Diskussionsmöte  
Projekt SFR-utbyggnad  
Östhammars kommun  
5 okt 2015

- Kort information kring läget i tillståndsprövningen
- Genomgång av de frågor som Östhammars kommun ställt skriftligen till SKB 2015-08-28
- Diskutera ställda frågor informellt
- Diskussion kring eventuella följdfrågor
- Eventuellt ytterligare möte

# Genomgång av kommunens frågor

# Komplettering av ansökan: Vad har ändrats?

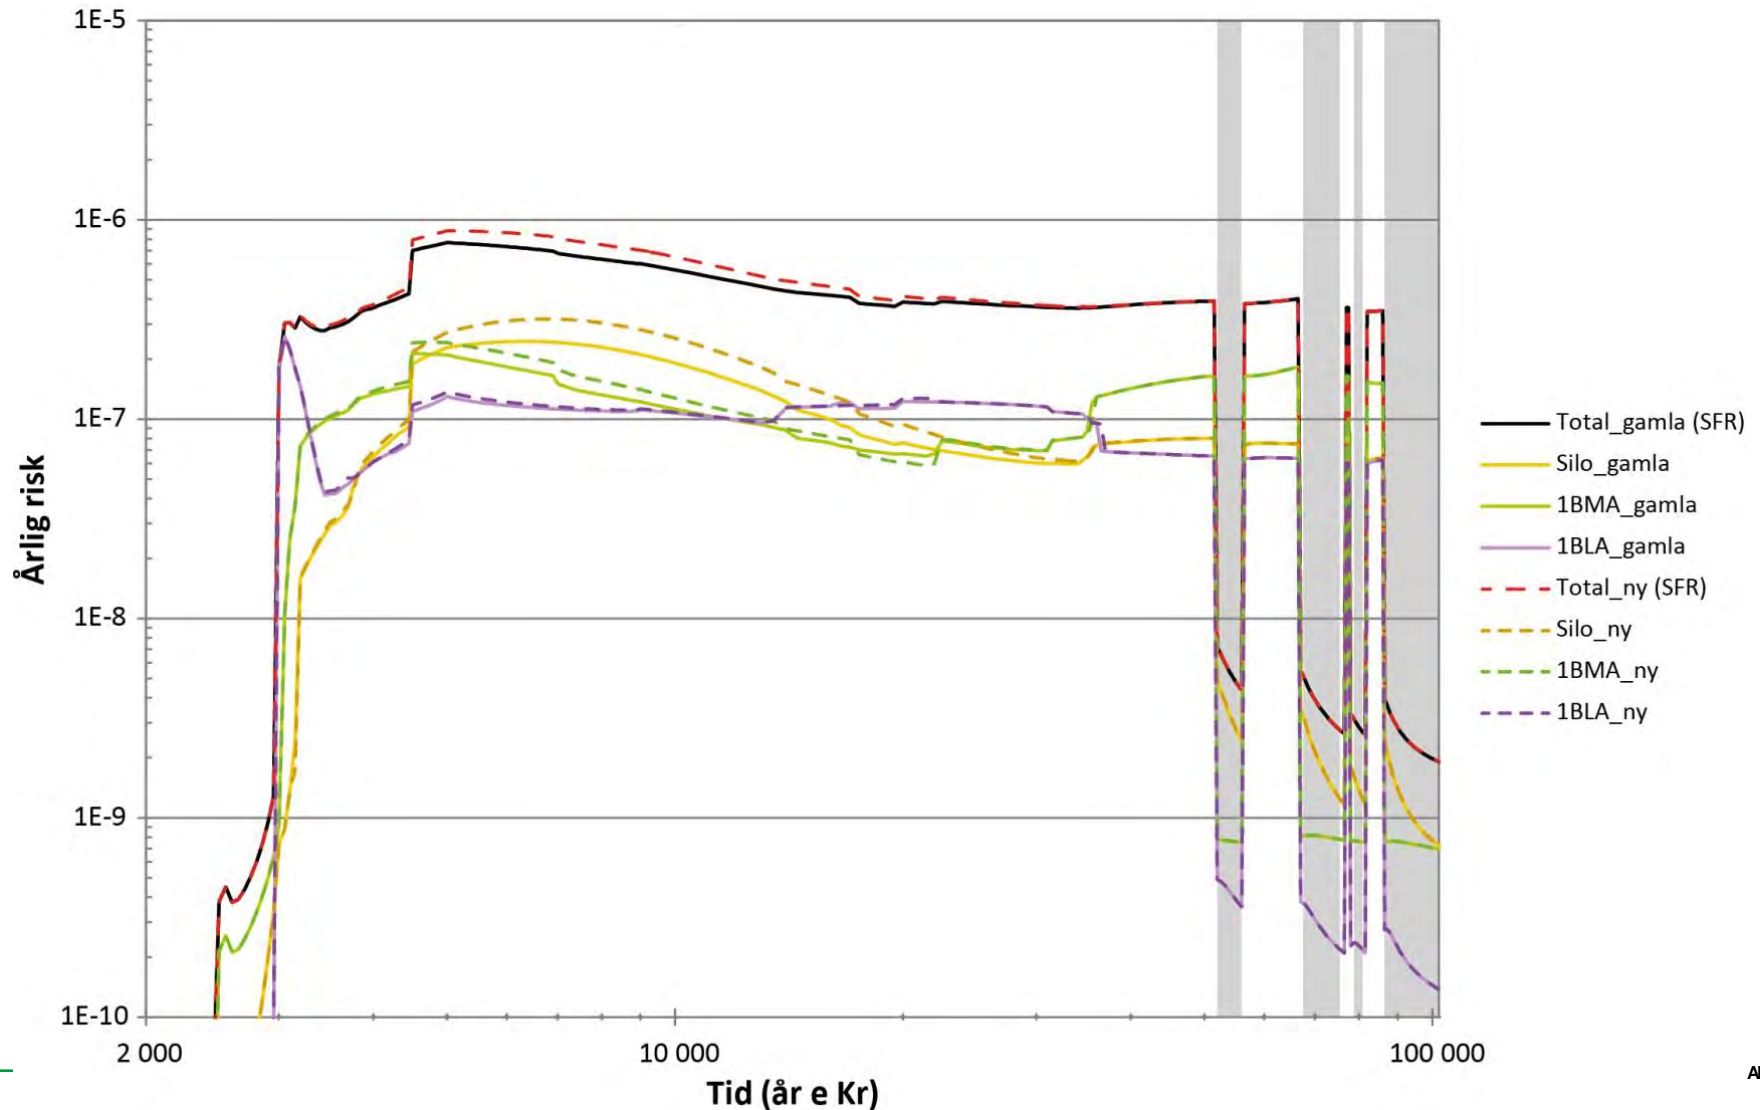
- **Inventariet av Mo-93 är uppdaterad.** En ändring har införts i den beräkningsmodell som används för att beräkna mängden Mo-93 i driftavfallet. Ändringen resulterar i ett högre inventarium av Mo-93 jämfört med det inventarium som låg till grund för beräkningarna i engelska versionen av huvudrapporten.
- **Högt inventarium för Mo-93 o andra svärmätbara nuklider är uppdaterat.** Värden för C-14, Cl-36, Mo-93, Tc-99, I-129, Cs-135, Pu-238/239/240, Am-241/243 och Cm-243/244 hade inte beräknats med den metod för beräkning av högt inventarium som numera används (och angivits i huvudrapporten).
- **Mindre justeringar:** kollektivdosen (ändras från 2.3 till 2.5 manSv), antal iterationer för silon i beräkningsfallet med global uppvärmning (2% skillnad)

# F-PSAR Allmän del 2 - layout

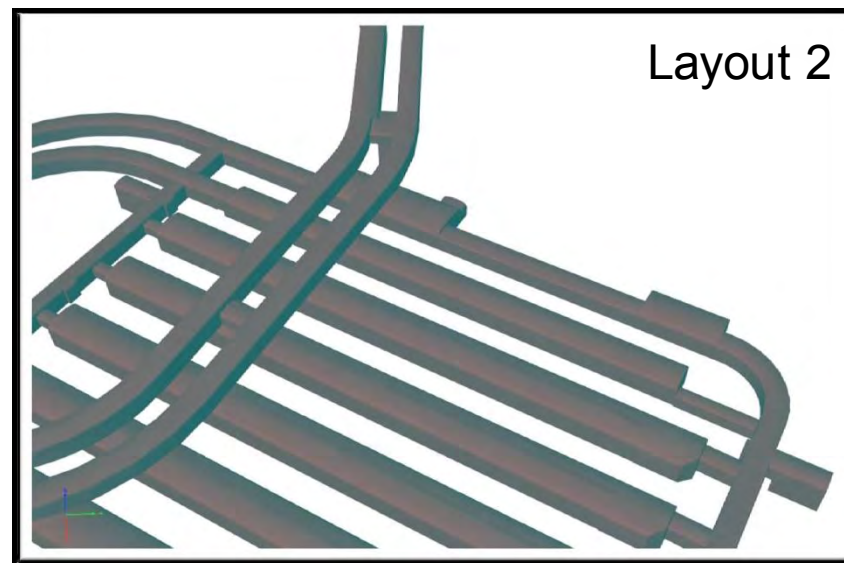
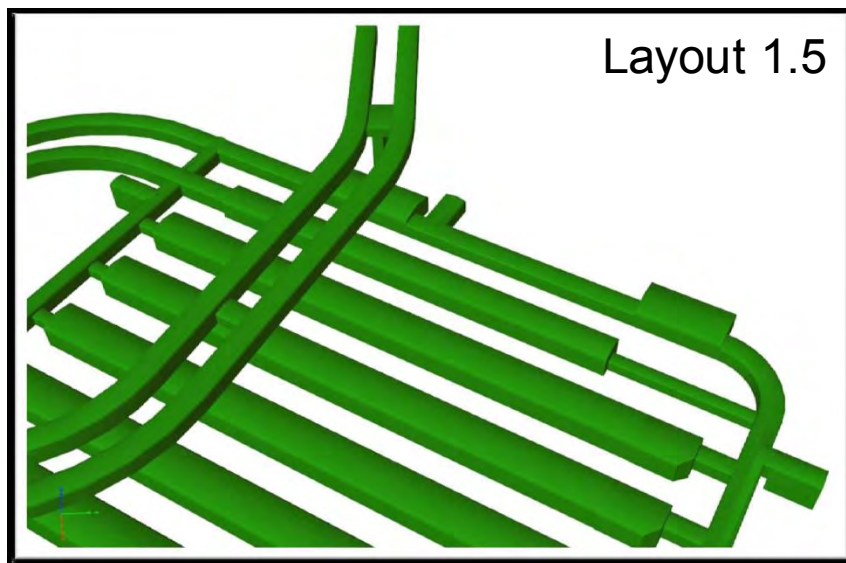
På sidan 84 anges att designen för BRT har förändrats.

*Östhammars kommun önskar en beskrivning av varför designen förändrats samt om förändringarna kan förändra förvarets funktion.*

BRT – Bergssalen har förändrats, förlängts från 210 m till 240 m för att möta kommande utrymmeskrav.

# Förstärkning och reparation av 1BMA

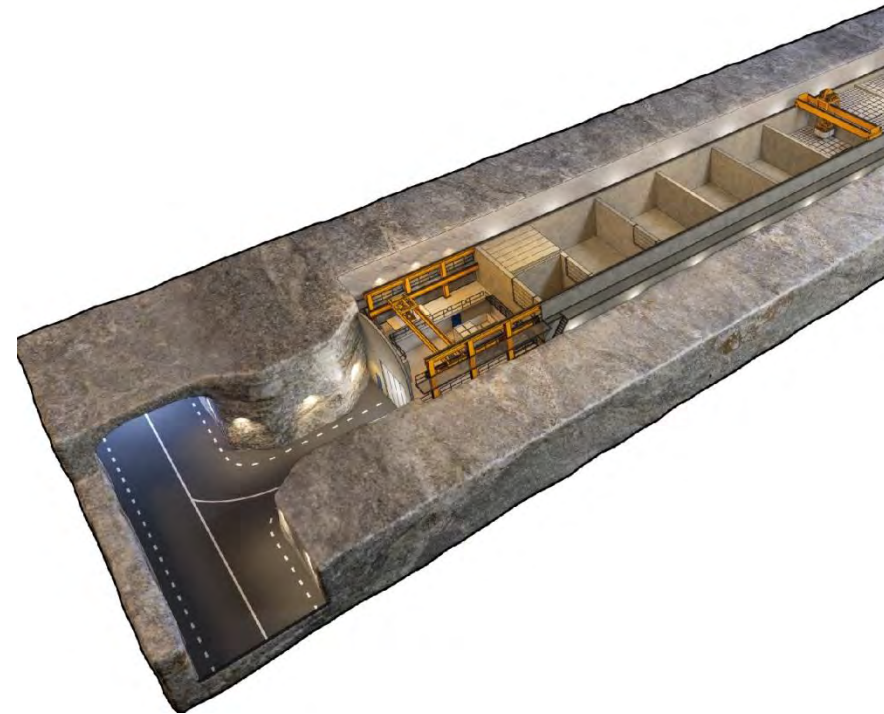
På sidan 85 redovisas behovet av förstärkning och reparation av betongkonstruktioner i 1BMA.

*Beskrivningen är väldigt kortfattad och Östhammars kommun önskar ytterligare beskrivning av förstärkningen och reparation.*

## Förstärkningsåtgärder 1BMA :

- förstärkning av betongkonstruktionens ytterväggar med utanpåliggande betongkonstruktion,
- en kraftigare pågjutning på locket, samt
- injektering av bottenbädden med cementbruk som skapar ett fundament med låg hydraulisk konduktivitet och förmåga att ta upp laster.

# Lokalisering inåt landet forts.

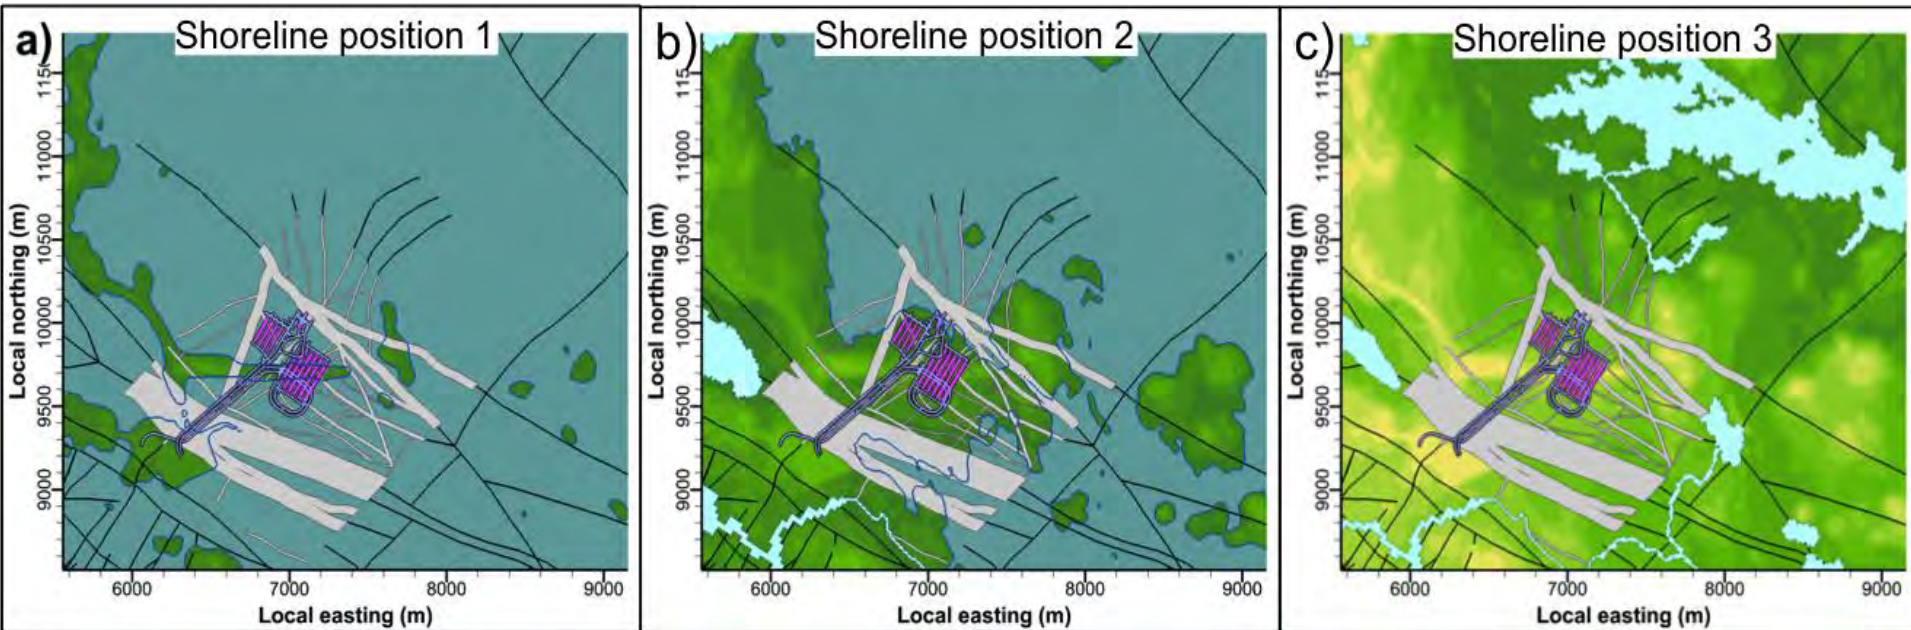
På sidan 151 framgår att kustens förflyttning på grund av landhöjningen innebär en ökning av flödet genom förvarsutrymmena med 100 gånger.

*Östhammars kommun önskar en redovisning av vad en lokalisering inåt landet skulle innebära för vattenflödet.*

Det är svårt att redovisa vad en lokalisering inåt landet skulle innebära för vattenflödet genom förvarsutrymmena utan att genomföra en platsundersökning för en specifik plats inåt landet. Om man antar att platsen inåt landet har samma platsegenskaper som gäller för SFR-området, så kan man studera flödena som redovisas för "Shoreline position 3". Havet har då dragit sig tillbaka så långt att det inte längre påverkar flödena i förvarutrymmena, utan lokala gradienter styr. Dessa flöden, som är något större än för "Shoreline position 2", motsvarar flödena för ett inlandsförvar lokaliserat i ett berg med egenskaper liknande de i SFR området

# Montmorillonitombvandling

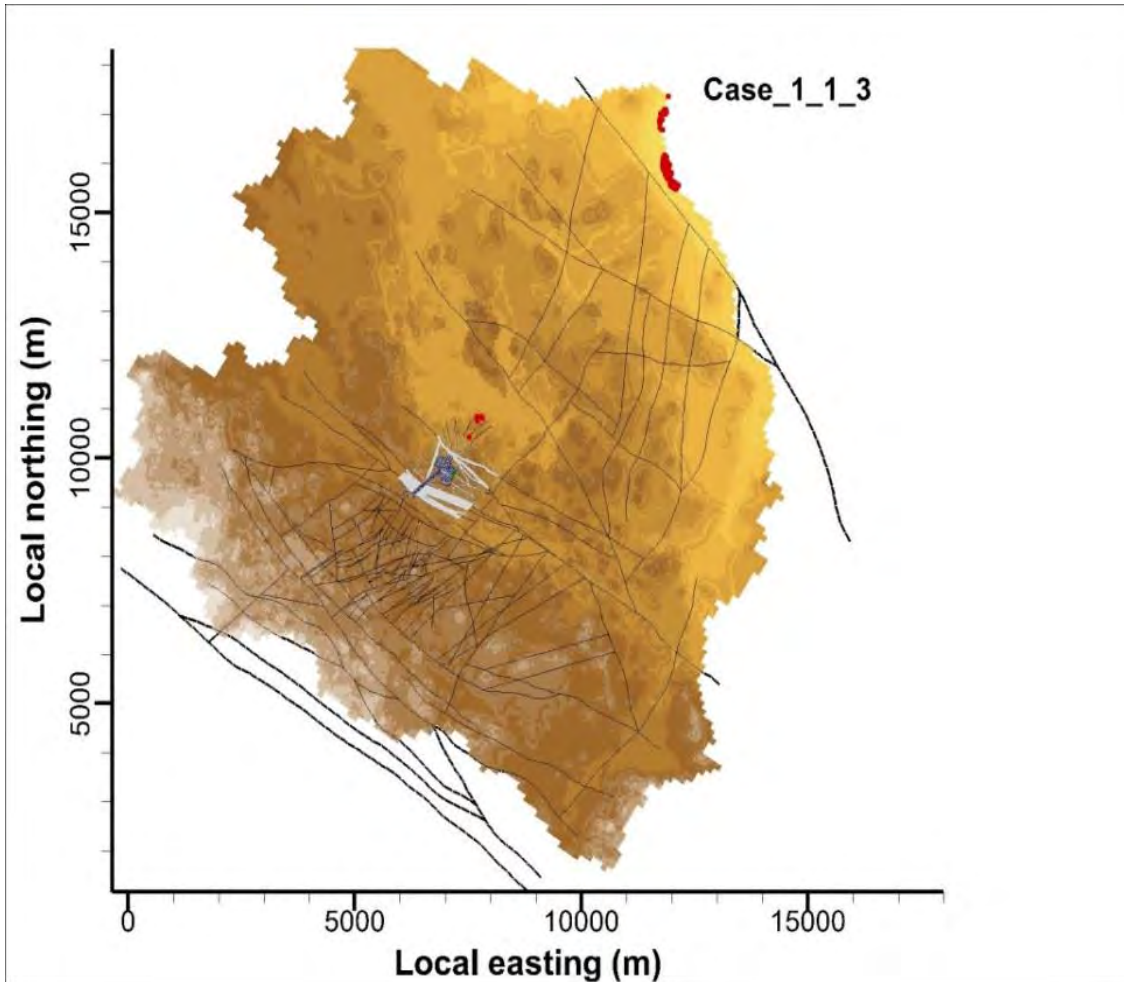
På sidan 168 anges att resultaten från olika modelleringar av montmorillonitombvandling skiljer sig kraftigt åt.

*Östhammars kommun önskar ett förtydligande i hur SKB ser på montmorillonitombvandling.*

Olika modelleringar ger olika resultat beroende på vilka förutsättningar som har antagits, gemensamt är dock att ombvandlingen är långsam i de tidskalor som är aktuella för Silon i SFR.

Texten på sidorna 167-168 sammanfattar ganska väl hur SKB ser på montmorillonitombvandling till följd av reaktion mellan bentonit och porvatten från betong.

I projektet har montmorillonitombvandling modellerats (Cronstrand, SKB TR-15-XX). Rapporten belyser betydelsen av olika antaganden i modelleringen.

SKB följer utvecklingen inom området cement-bentonitinteraktioner och det finns möjligheter att osäkerheterna kan minskas inom den närmaste framtiden.

# Korrosion av reaktortankar

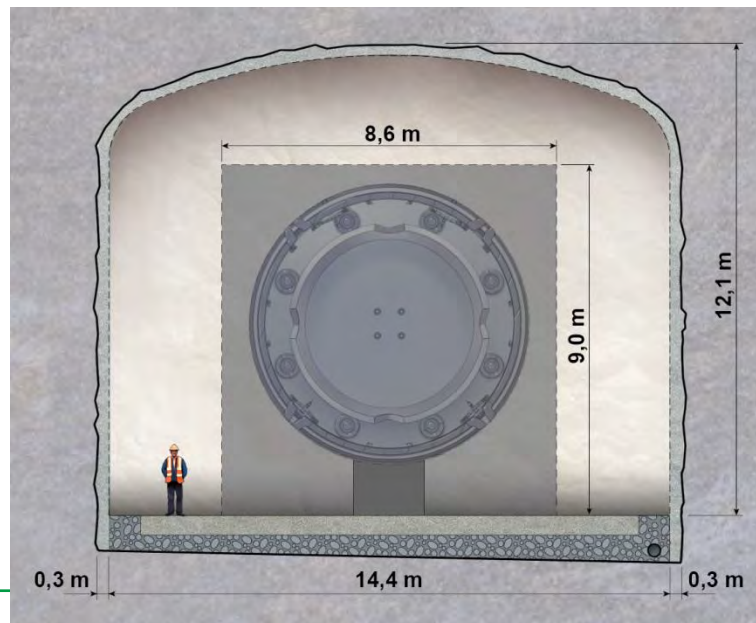
Korrosionen av reaktortankarna i BRT som beskrivs på sidan 218 ger upphov till frigörelse av radionuklider.

*Östhammars kommun önskar ett resonemang kring andra konsekvenser av att reaktortankarna korroderar, till exempel skapandet av hålrum i förvaret och påverkan på vattenflödet genom förvarsutrymmet.*

Det bildas inga hålrum då bildade korrosionsprodukter är svårlösliga.

Dessutom är korrosionen under de specifika betingelserna väldigt långsam.

# 1BLA forts.

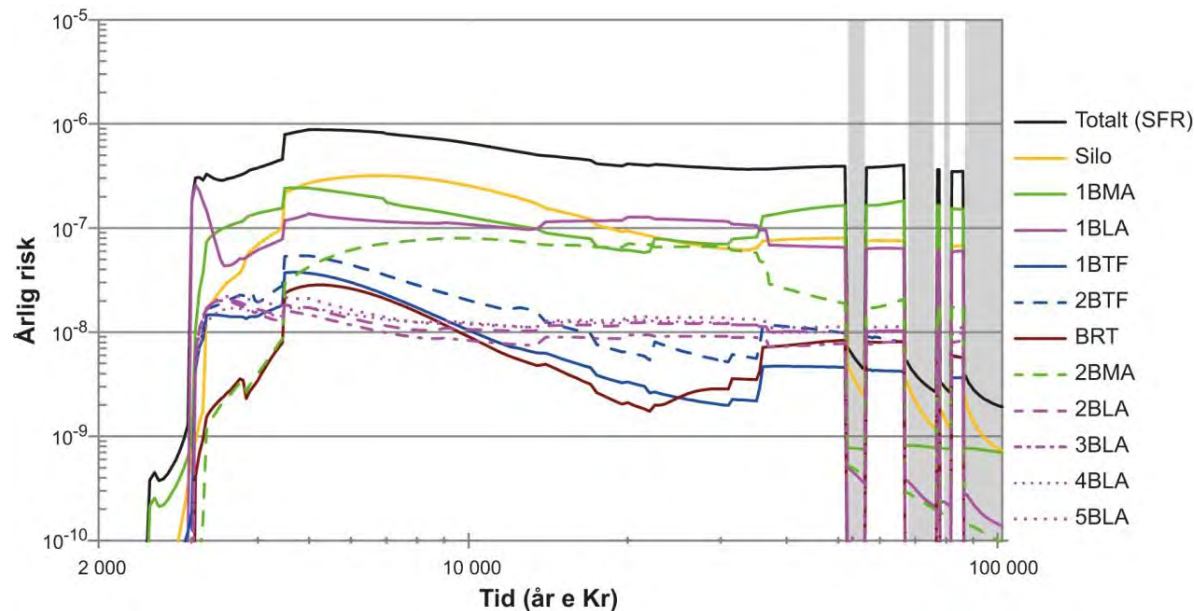
På sidan 300 anges 1BLA:s bidrag till dosen.

*Östhammars kommun finner det förvånande att en förvarsvolym med så pass lite radionuklider kan bidra så pass mycket till risken och önskar en förklaring.*

Uran och urandöttrar från 1BLA utgör huvuddelen av dosbidraget i brunnsscenarioet. Radionuklidtransportmodellen för 1BLA är försiktig i sina antaganden vad gäller löslighet och fastläggning av radionuklider vilket bidrar till resultatet.

Bidraget från 1BLA till totala risken beror till stor del på scenariot med intrångsbrunnar och brunnar nedströms förvaret. Det finns konservatism i summeringen av brunnsscenarioer och därmed är det inte den faktiska risken vi presenterar utan vi presenterar att resultatet är under riskkriteriet.

# F-PSAR Allmän del 2 – Stegvis projektering

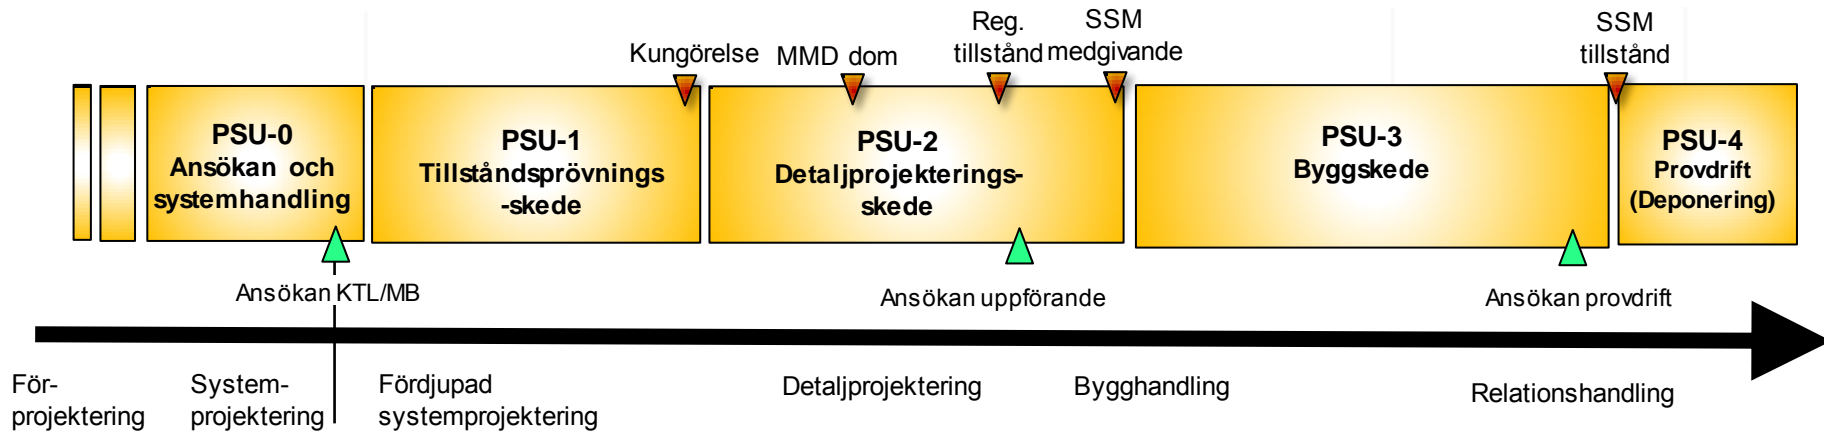
På sidan 378 framgår att krav för konstruktionen exempelvis användningen av bergförstärkningar, materialval och för situationer där extra hänsyn/försiktighet bör tas behöver specificeras ytterligare.

*Östhammars kommun önskar en redovisning av när detta kommer att ske, samt hur mycket av specifikationerna är klara redan idag.*

Stegvis projekteringen, fördjupning av anläggningens konstruktion och konfiguration
